RESOLUCIÓN No. DEIA-IA- 073 - 2022

Por la cual se resuelve la solicitud de evaluación del Estudio de Impacto Ambiental (EsIA), categoría II, correspondiente al proyecto **"SENDEROS DEL CHAGRES"**, promovido por la sociedad **GRAN AMANECER, S.A.**

2.c. plano del polígono del proyecto y la servidumbre de protección

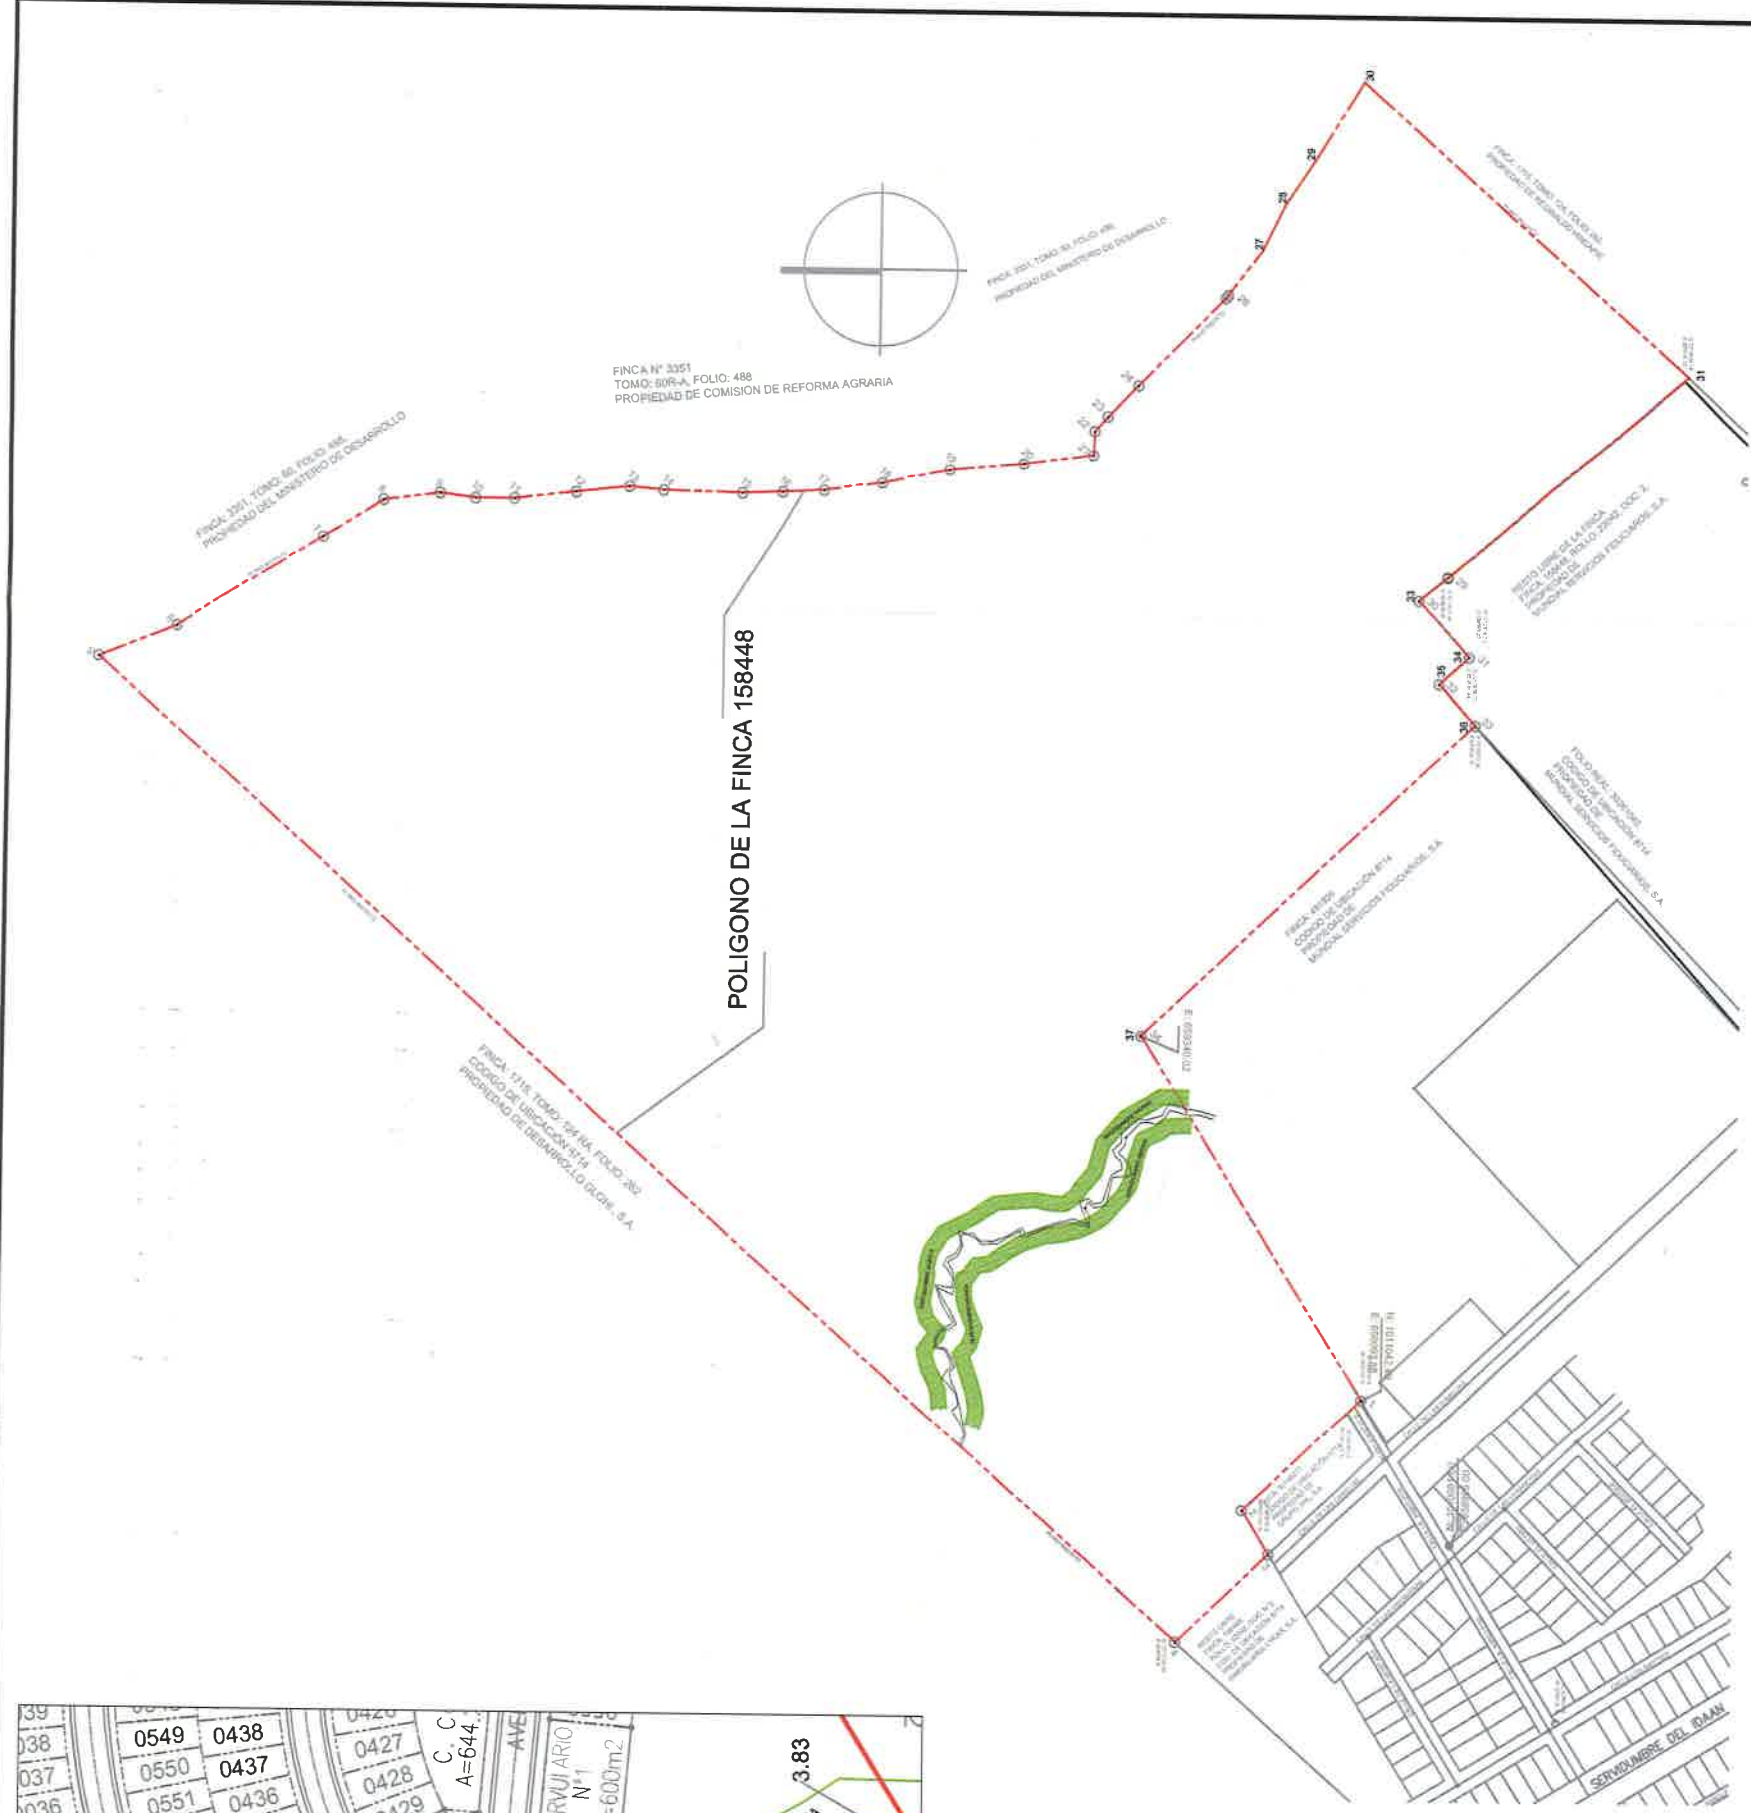
- c. Presentar plano del polígono del proyecto donde se visualice de manera clara las fuentes hídricas con su respectivo ancho (cuerpo de agua superficial e incluir los ojos de agua) con su correspondiente servidumbre de protección, en concordancia con lo establecido en el Artículo 23 de la Ley 1 de 3 de febrero de 1994.

PLANICIE DE INUNDACIÓN DE QUEBRADA SIN NOMBRE

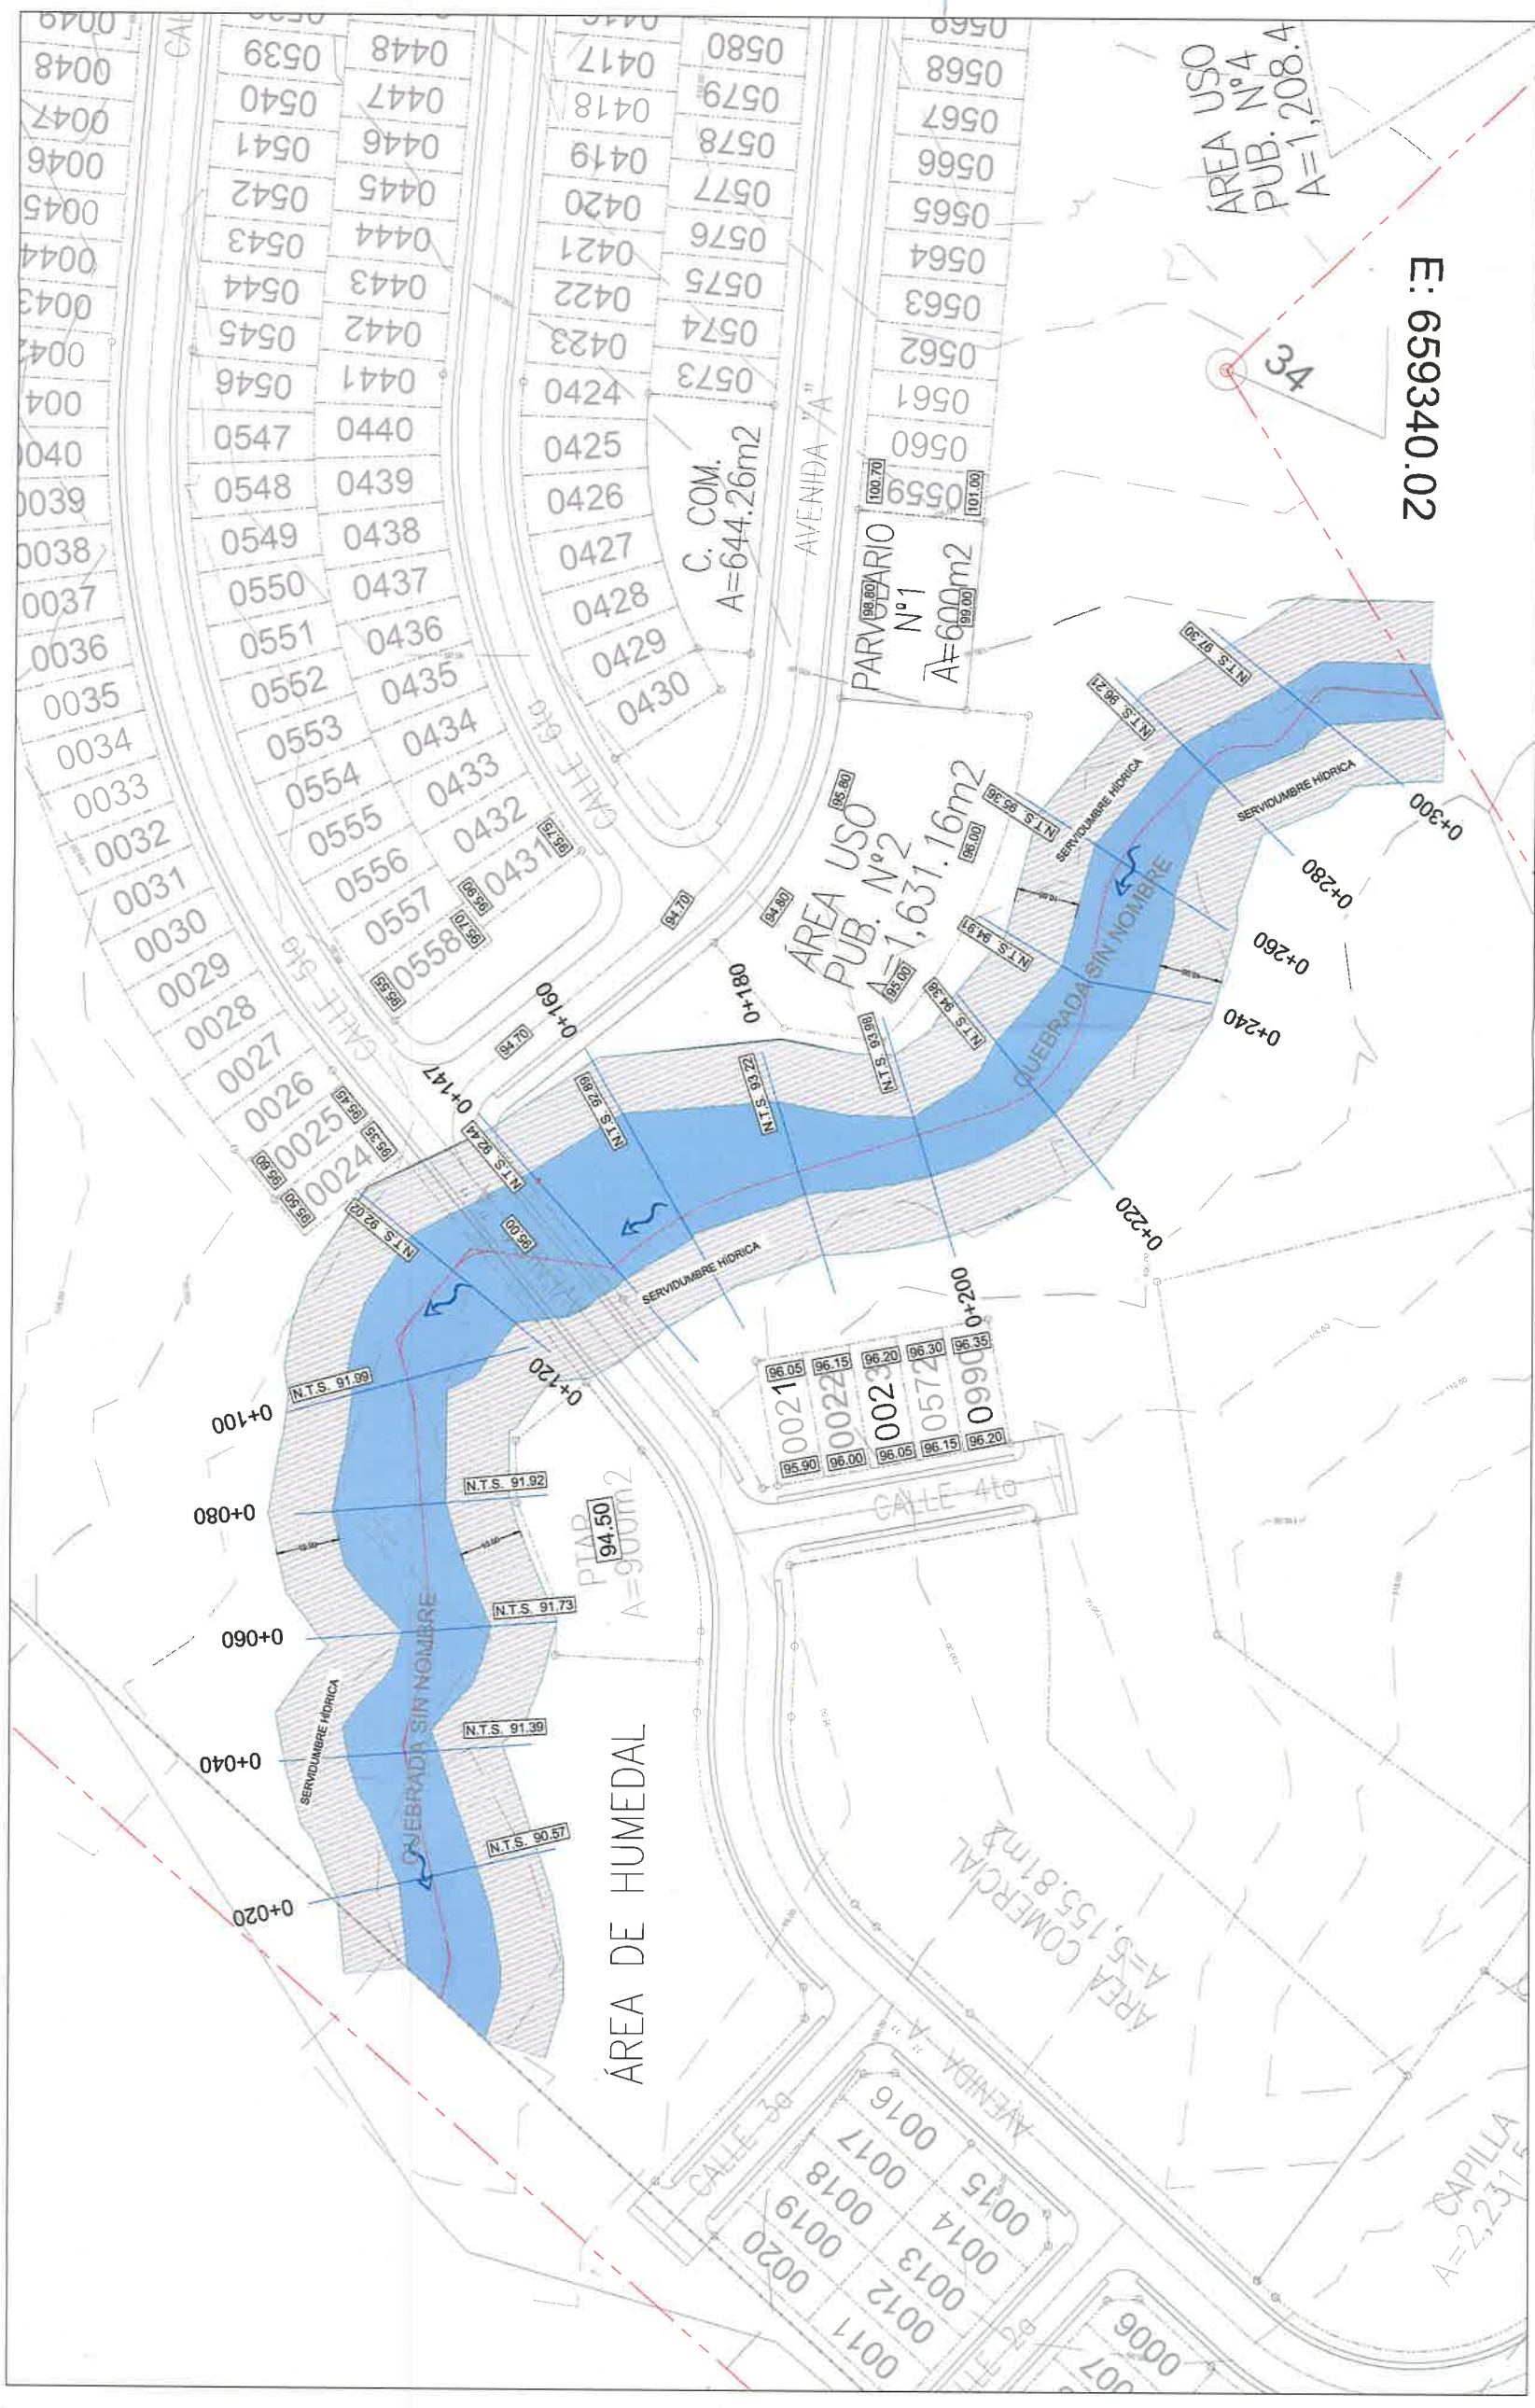
- a. Presentar mapas de planicie de inundación de los cuerpos de agua presentes y colindantes en el área del proyecto, considerando los niveles seguros de terracerías.

8.b. plano del área no desarrollable

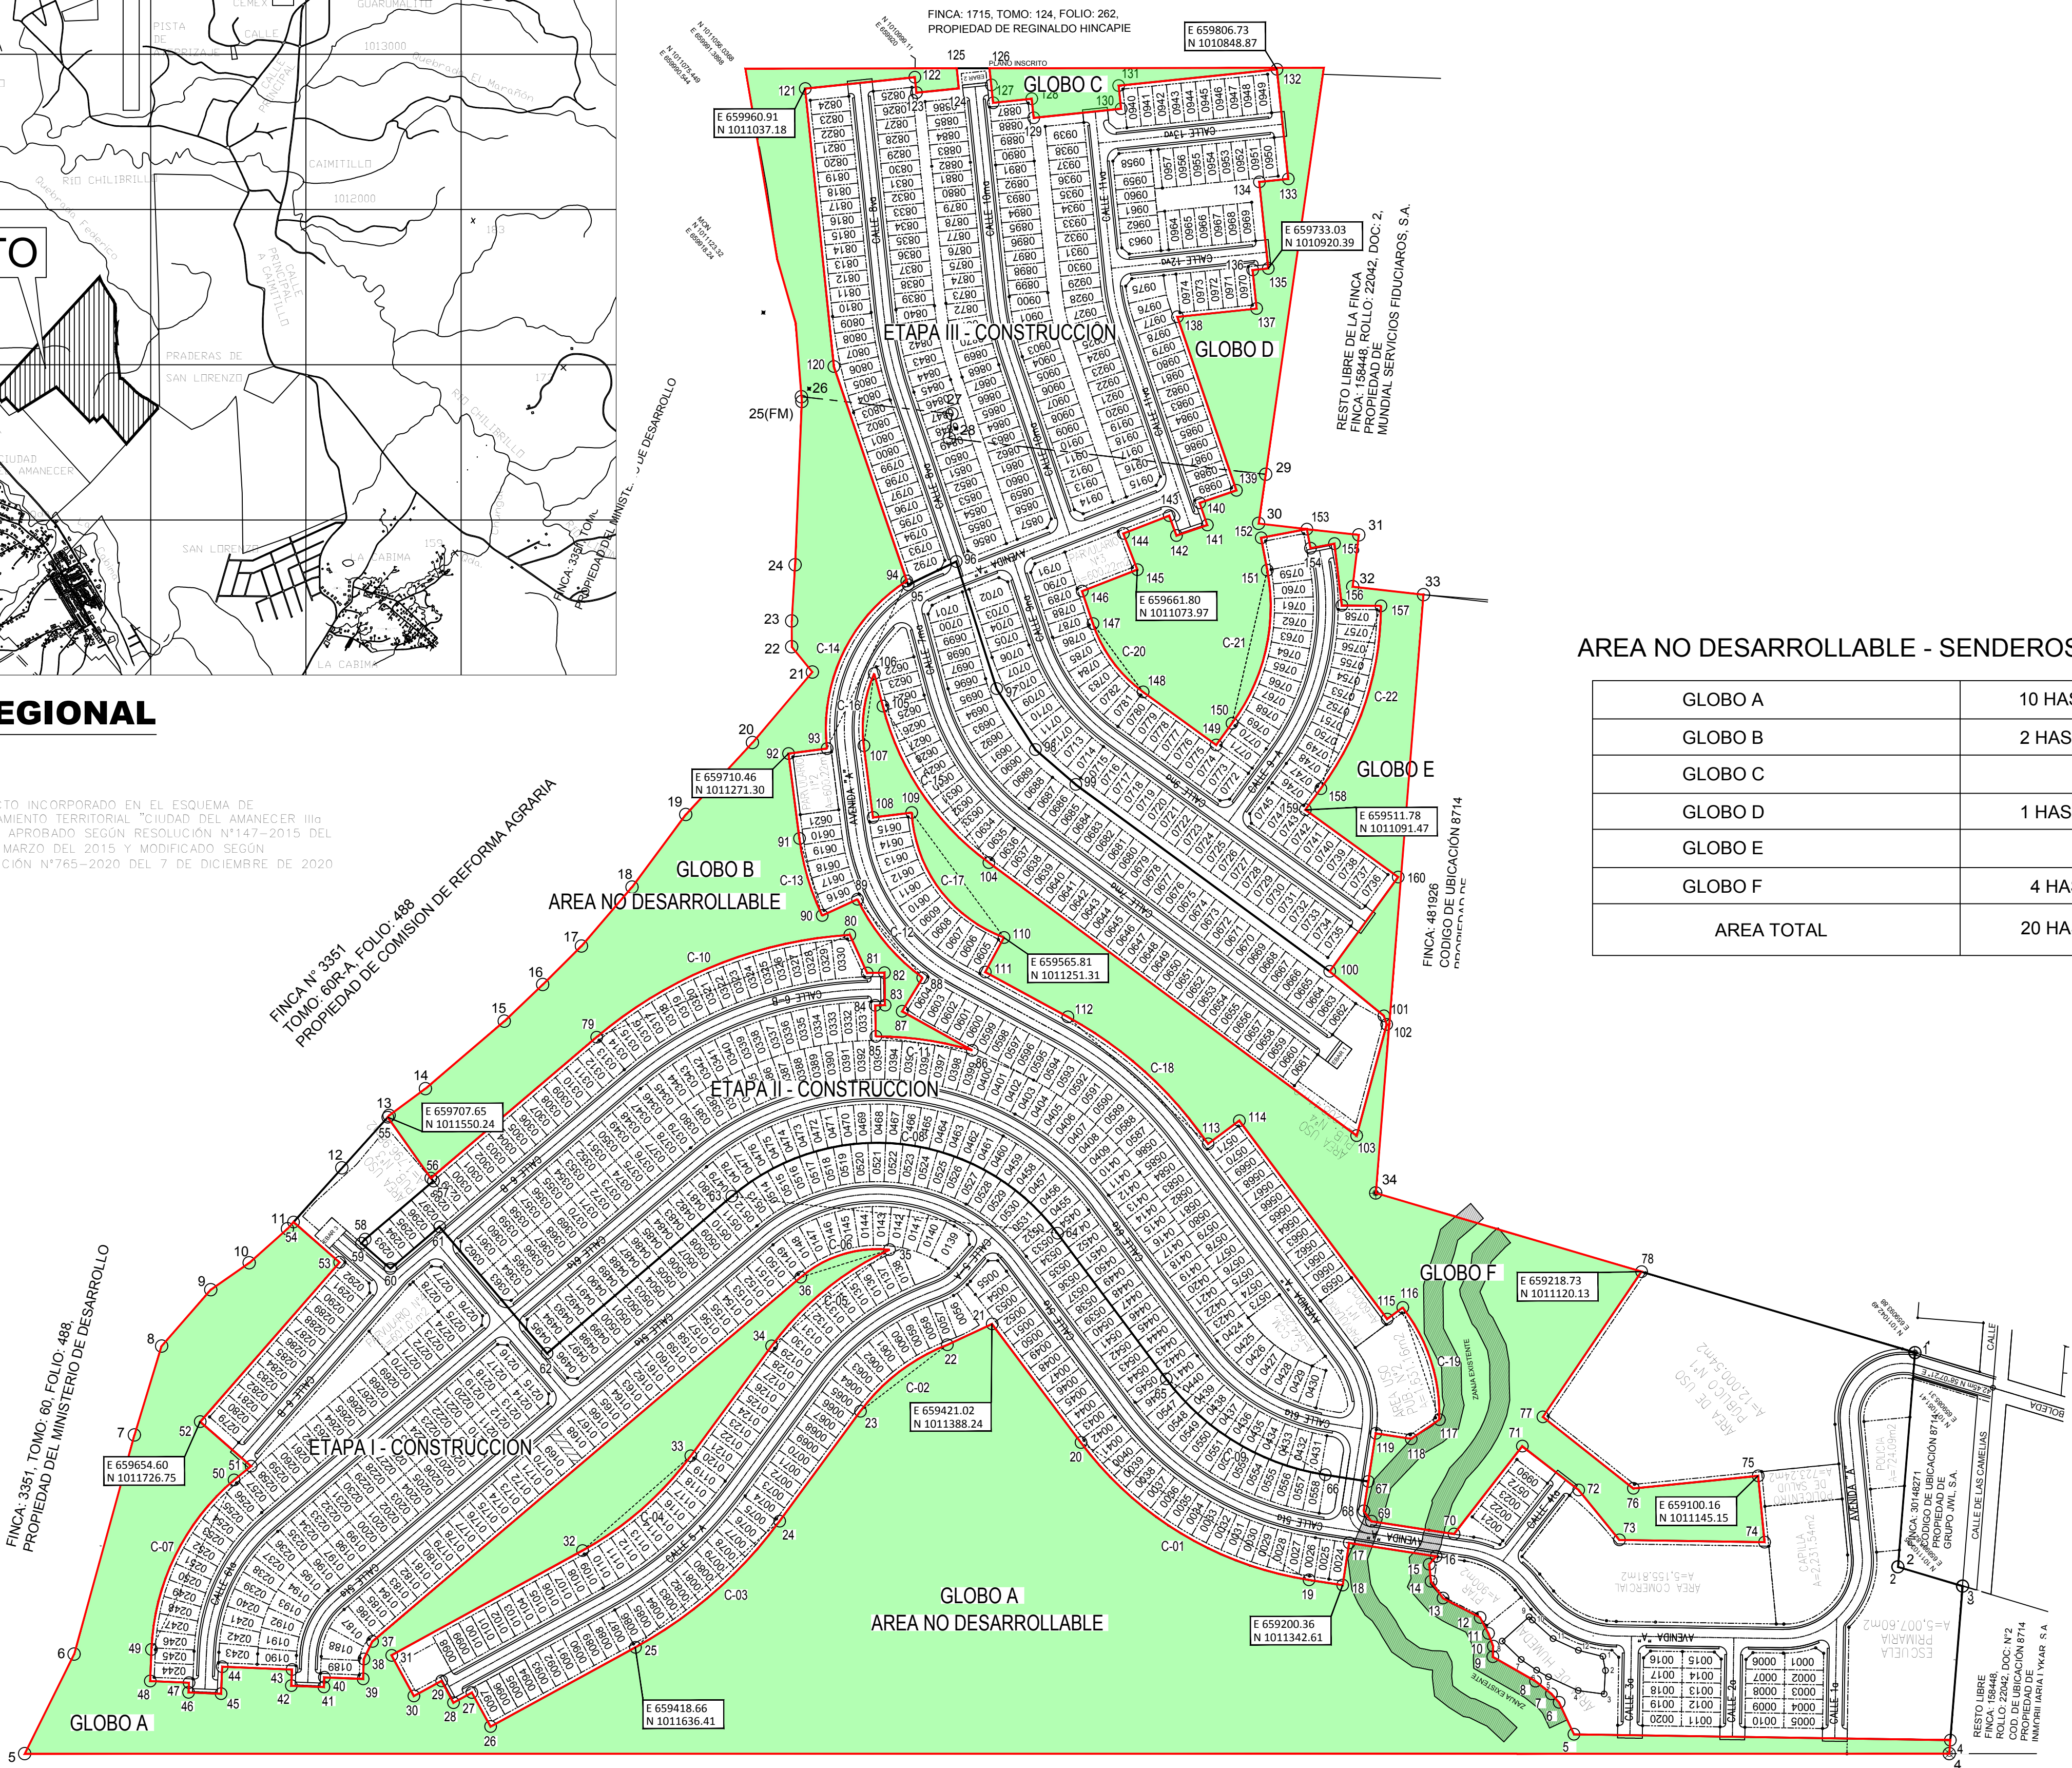
8. En el punto 5. **Descripción del Proyecto Obra o Actividad**, página 29 del EsIA se indica: "Adicional, se habilitarán lotes para Comercio de Alta Intensidad (C-2), Equipamiento comunitario como tanque de reserva de agua, planta de tratamiento de aguas residuales (Esv), Servicio Institucional Urbano (Siu I), espacios abiertos recreativos mejor conocidos como parque (Pv) correspondientes a un mínimo del 10% (16.585.03 m²) del área útil residencial, Espacios abiertos verdes restringidos o no desarrollables (Pnd),", además, en el Anexo 15.7 Planos del proyecto páginas 327 a la 330 del EsIA, se presentan planos del proyecto donde se observa área para apartamentos. Por lo que se solicita:
